Service Info

Hałas z napędu osprzętu

Producent: Opel / Vauxhall
 Modele: Astra H, Signum, Vectra C, Zafira B
 Silnik: Z18XER
 Nr.Ref.: 535 0143 10

Foto1: Wymiana sztywnego koła pasowego na wolne koło pasowe alternatora.

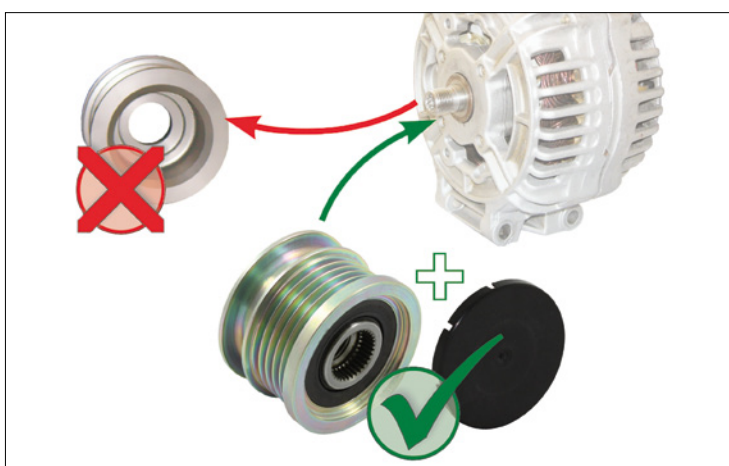
Z powodu silnych drgań paska wielorowkowego, w pojazdach wymienionych powyżej ze sztywnym kołem pasowym alternatora może pojawić się hałas.

Rozwiązaniem dla tych pojazdów jest oferowane przez Schaeffler Automotive Aftermarket wolne koło alternatora. Zmniejsza ono obciążenia w układzie osprzętu, przez co zabezpiecza przed emisją hałasu.

W pojazdach wymienionych powyżej Schaeffler Automotive Aftermarket zaleca wymianę sztywnego koła na wolne koło alternatora 535 0143 10.
